Европейская экономическая комиссия

**Всемирный форум для согласования
правил в области транспортных средств****Рабочая группа по вопросам освещения
и световой сигнализации****Шестьдесят девятая сессия**

**Правила № 48: предложение по поправкам
к поправкам серии 06****Предложение по дополнению 3 к поправкам серии 06
к Правилам № 48 (установка устройств освещения
и световой сигнализации)****Представлено экспертом от Польши***

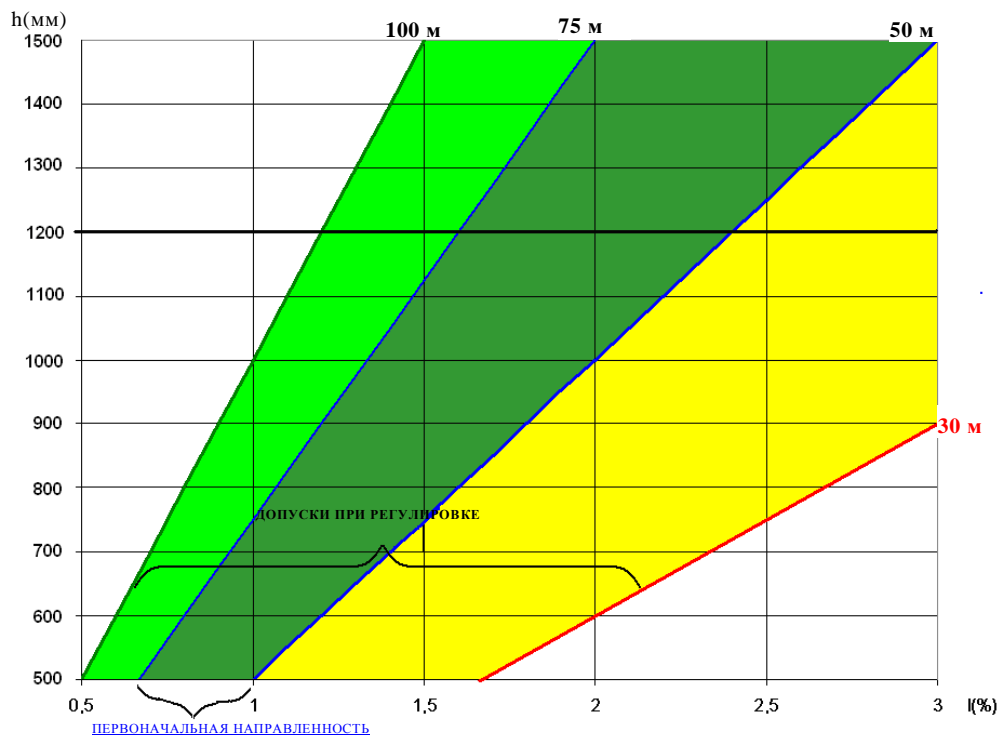
6.2.6.1.3 В зависимости от высоты установки в мм (h), на которой расположена исходная ось фары ближнего света, вертикальный наклон светотеневой границы фары ближнего света (в направлении исходной оси), измеряемой на порожних транспортных средствах с точностью 0,1%, должен иметь значение первоначального наклона вниз (первоначальной направленности), при котором (которой) горизонтальная часть светотеневой границы пересекает поверхность ровной горизонтальной дороги на расстоянии от [50] м до [75] м от фары.

Пределы направленности при всех статистических условиях, указанных в приложении 5, должны быть такими, чтобы расстояние от пересечения вертикальной части светотеневой границы с дорожным покрытием оставалось в диапазоне от [30] м до [100] м с учетом допусков по направленности (см. рис. ниже).

По усмотрению изготовителя может указываться минимальное расстояние от пересечения горизонтальной части светотеневой границы с поверхностью дороги, составляющее более [30] м.
